## “IMPIANTO EOLICO ACQUAVIVA”

Riscontro punti 3.2, 3.3, 4.3, 5.2 e 7.1 delle Integrazioni MITE  
 su Vegetazione ed Ecosistemi

## **OSSERVAZIONE DEL MITE RELATIVAMENTE AL PROGETTO EOLICO IN AGRO DI ACQUAVIVA DELLE FONTI.**

## Torre 10

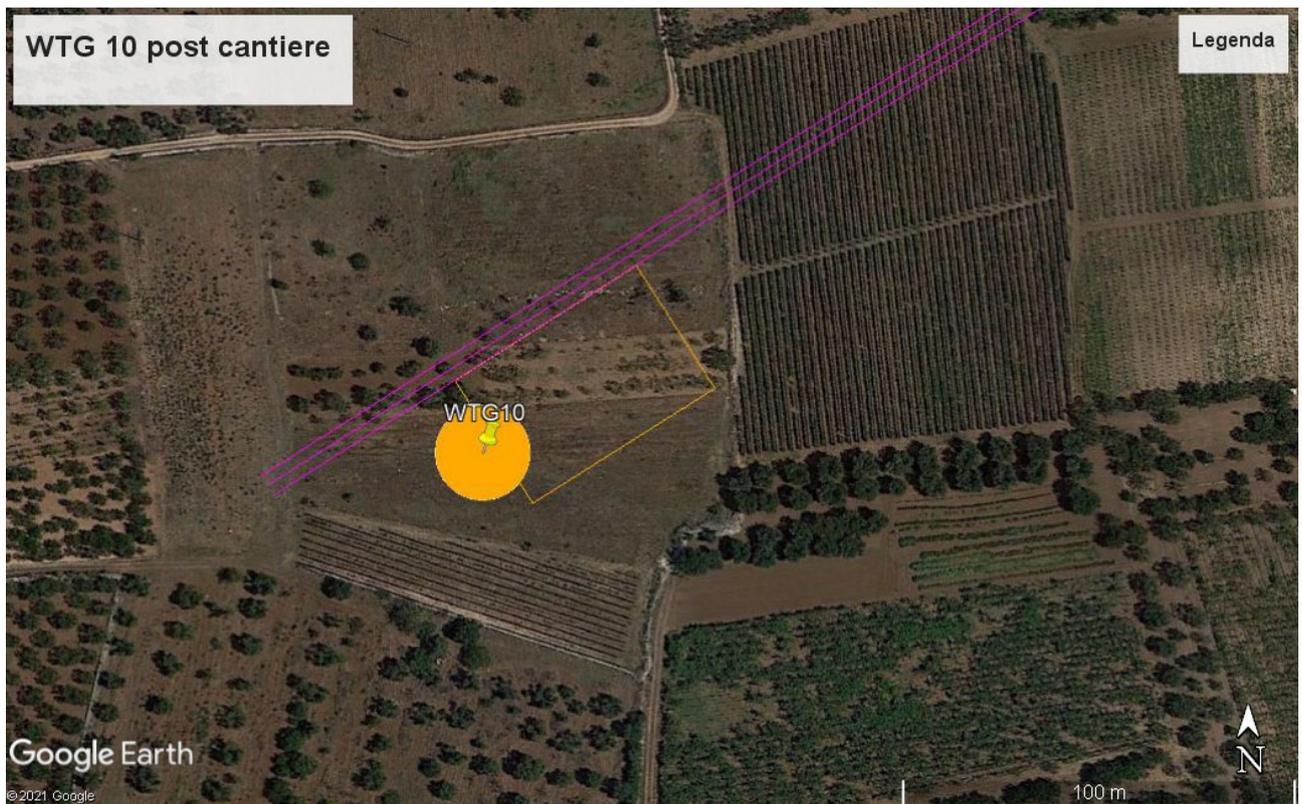
La struttura insisterà su seminativo interessando inoltre colture arboree. Non si evincono interazioni con macere o muretti a secco.

## Torre 11

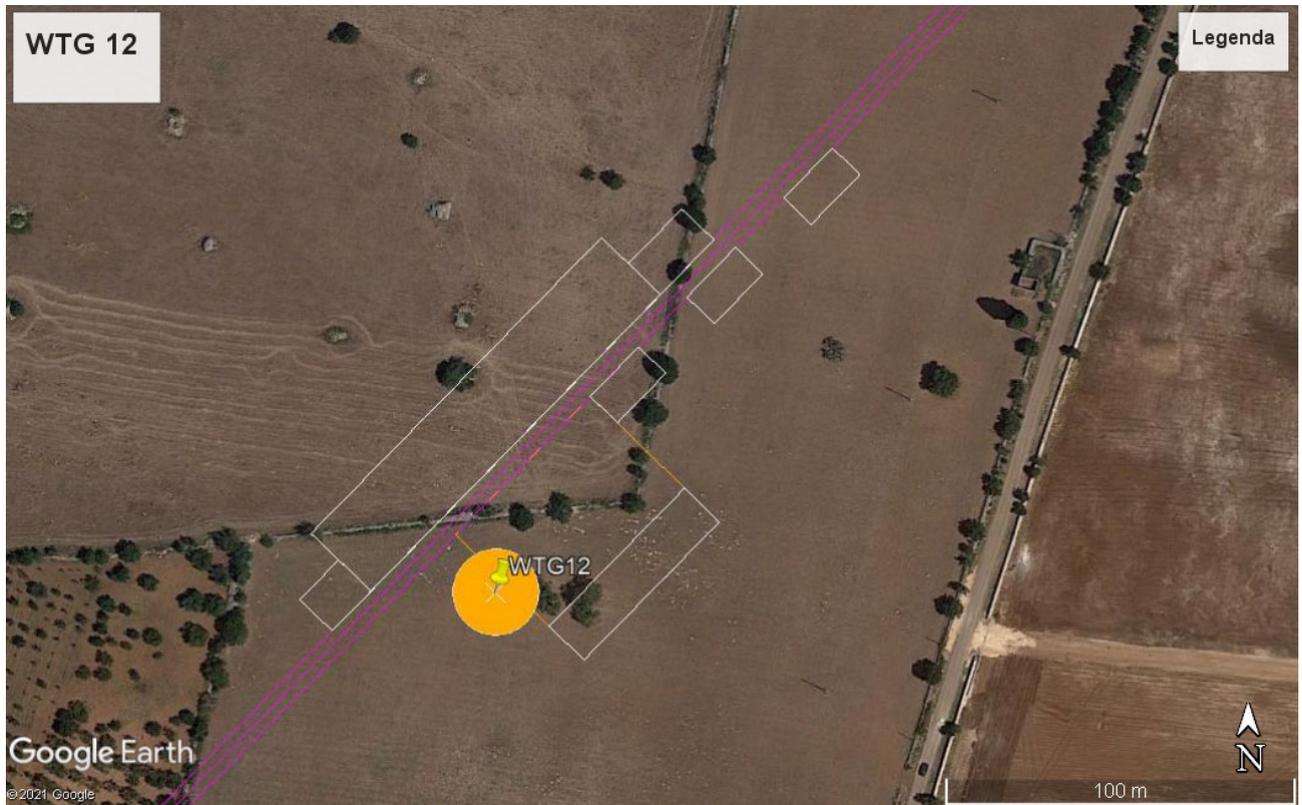
La struttura ricade per la massima parte su seminativo e in parte, con le strutture provvisorie, su tendoni.

## Torre 12

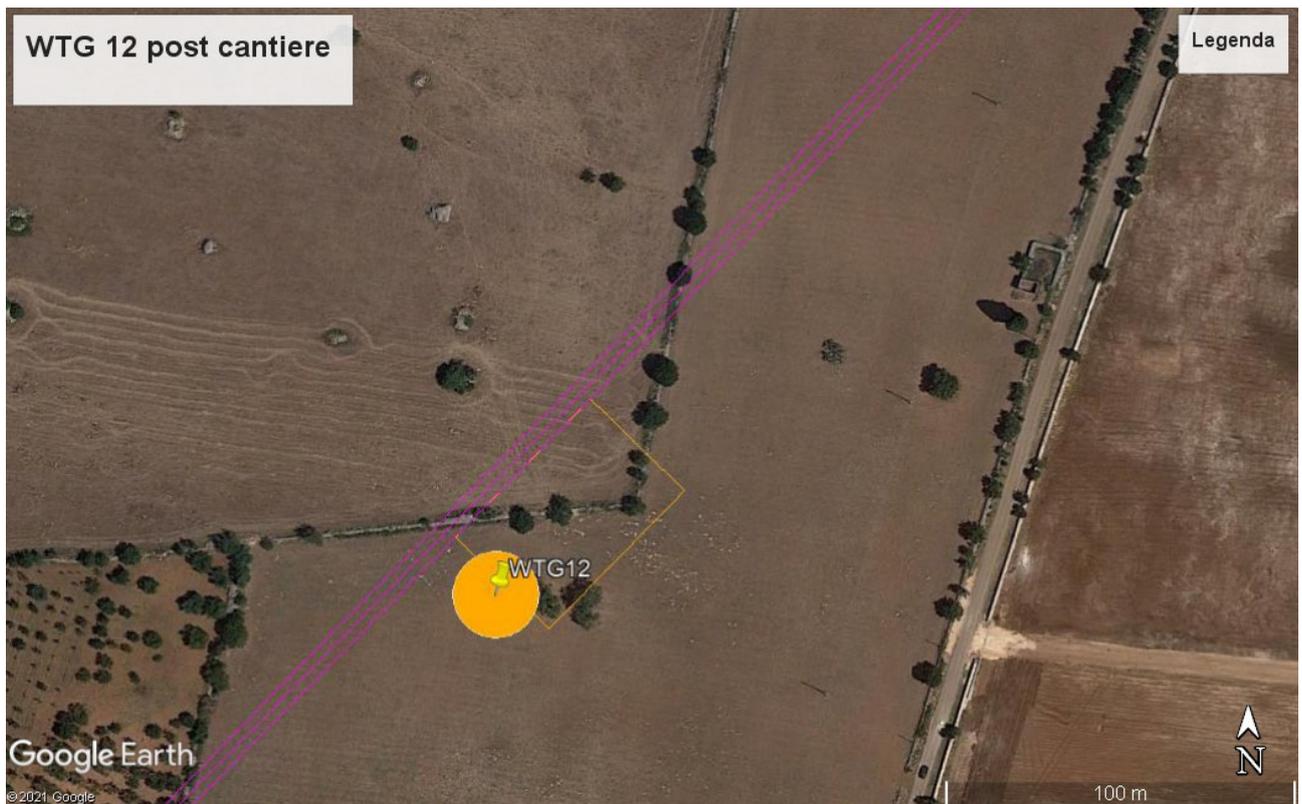
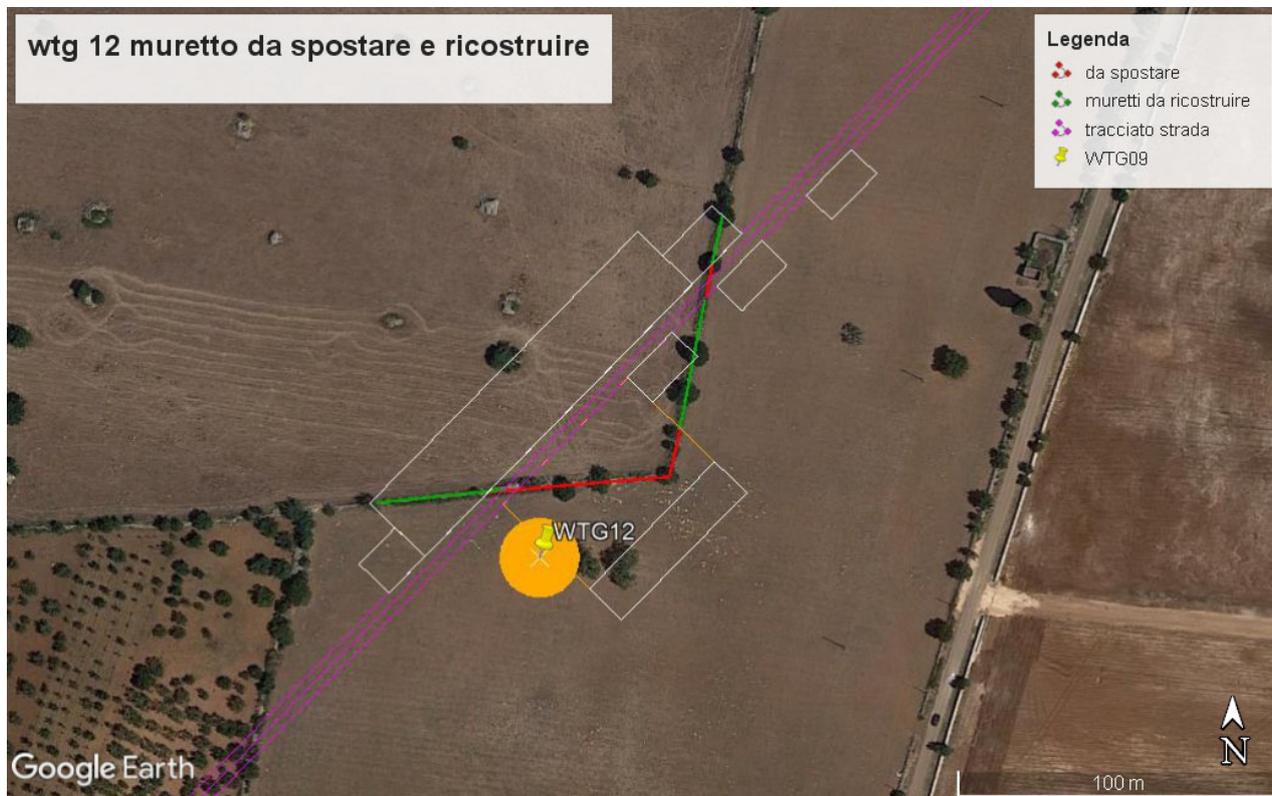
La struttura insisterà su area agricola.

Interagirà inoltre con muretti a secco nella porzione a sud e ovest.

### Torre 13

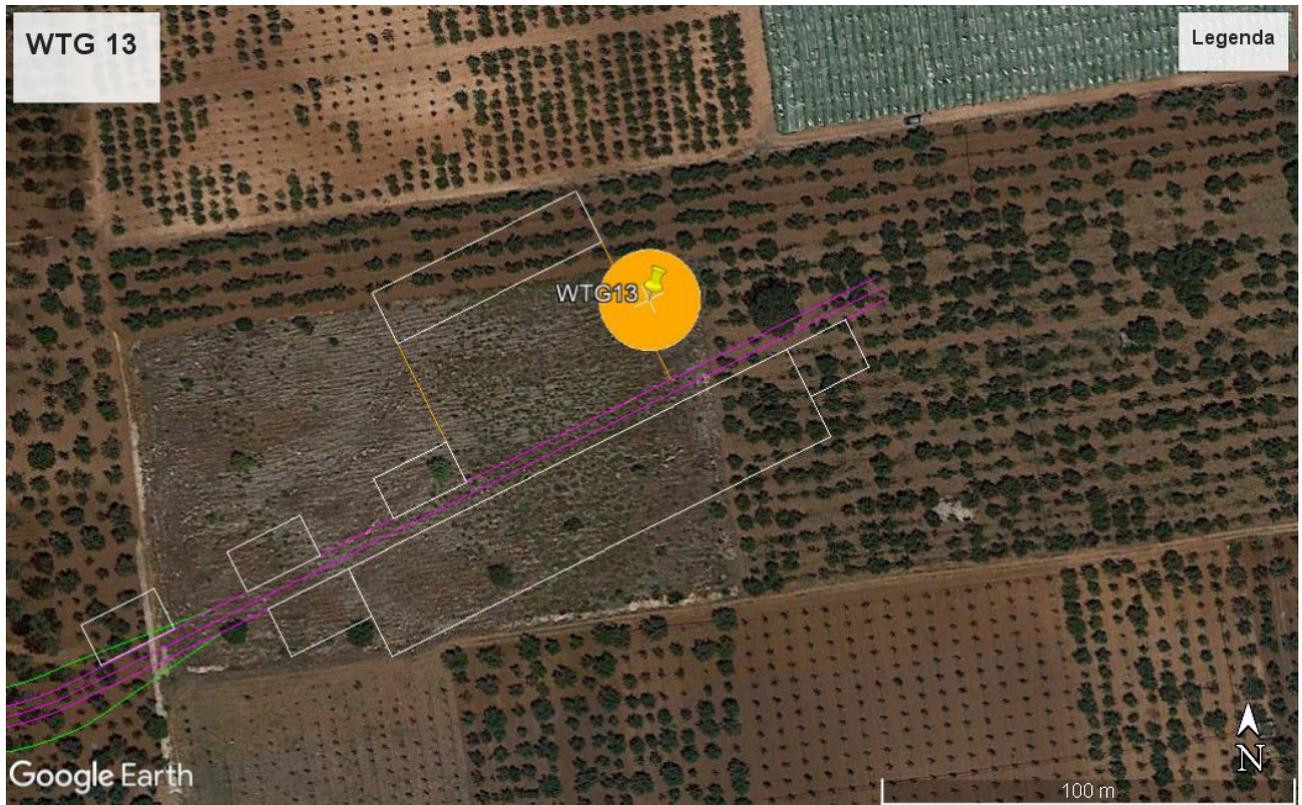
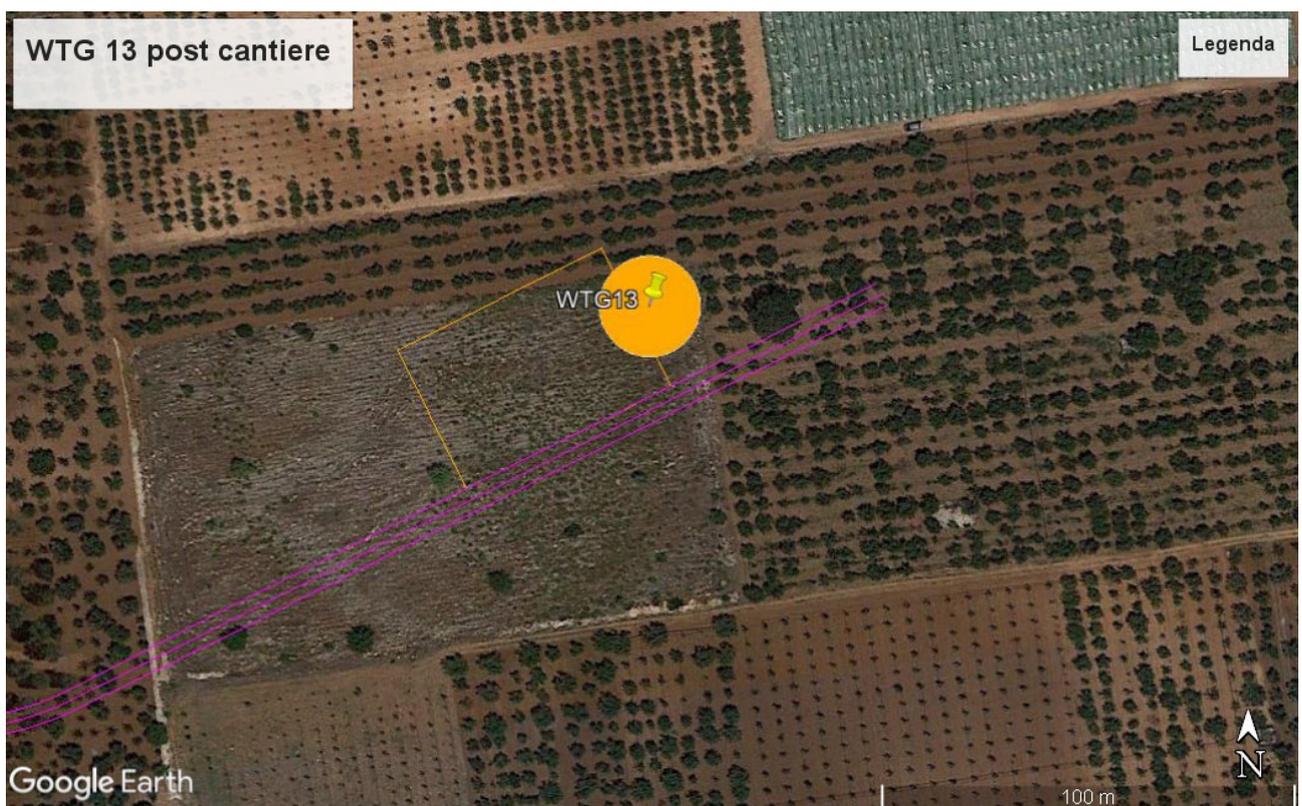
La struttura insisterà su area agricola con il terreno costituito da un forte scheletro pietroso.

Con le strutture provvisorie interagirà in maniera minima con piccoli tratti di muretto degradato.

## Torre 14

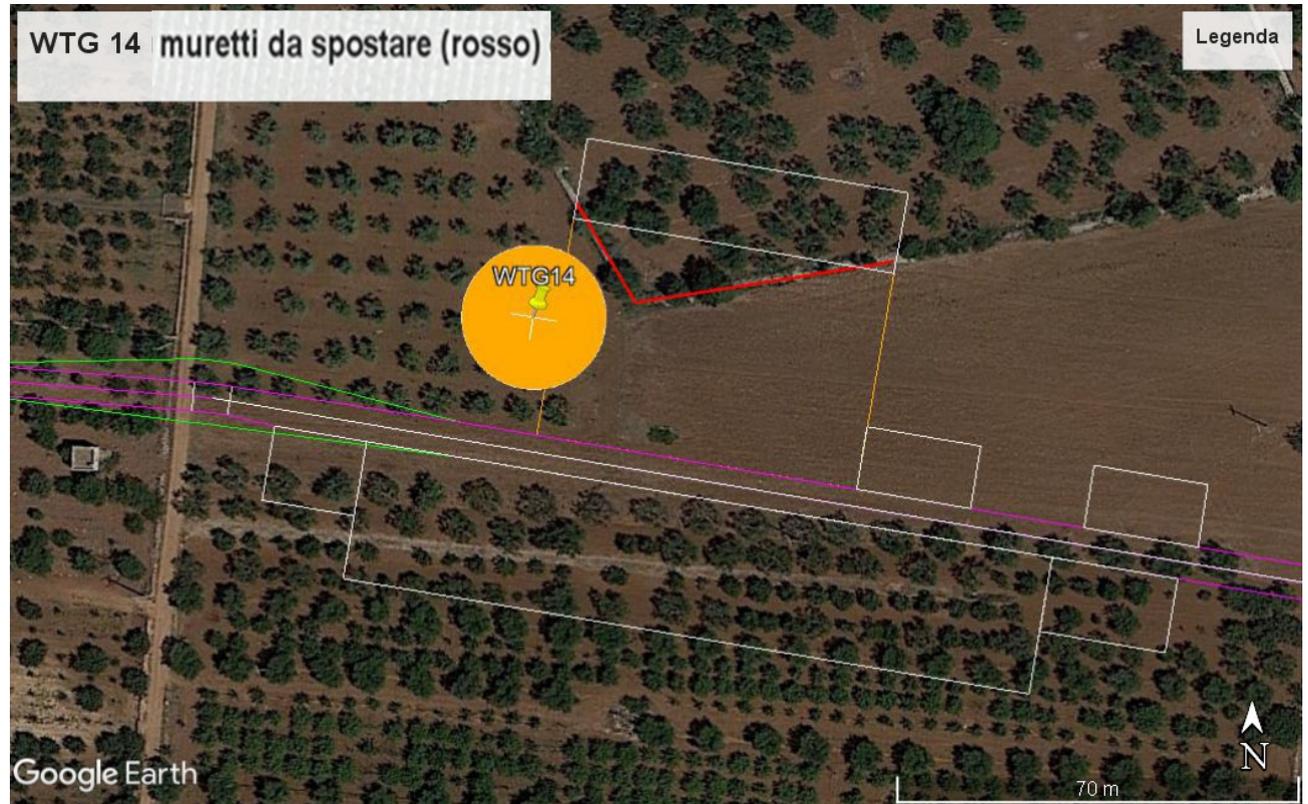
L'intera struttura impatterà su terreno agricolo, in piccola parte su uliveti di cui uno, a nord ovest, di impianto piuttosto recente.

Si evincono interazioni con muretti a secco e macere, da ricostituire o delocalizzare.
